## Saksframlegg

### Vedtak - mindre endring Fugledalen bustad - PlanID 12532012

*I medhald av plan og bygningslova § 12 -14, vert framlegg til mindre reguleringsendring i plankart og føresegner (datert 24.09.2014) for Fugledalen Bustad Hatland, Gbnr 13/3, 13/4 m.fl., PlanID 12532012001 vedteken.*

## BF10 – Bustadfelt

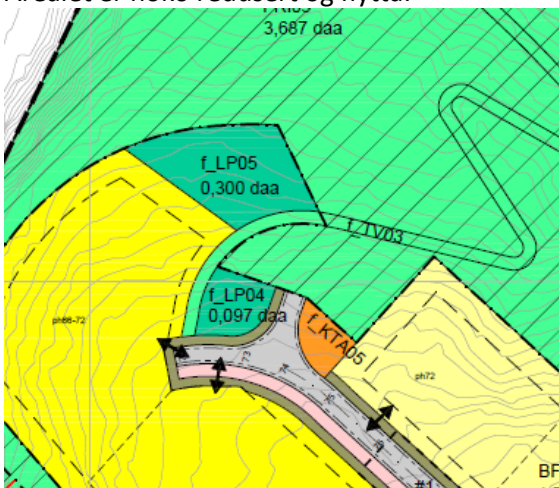
% BYA er auka frå 20% til 35%. Dette er i tråd med gjeldande føresegn.
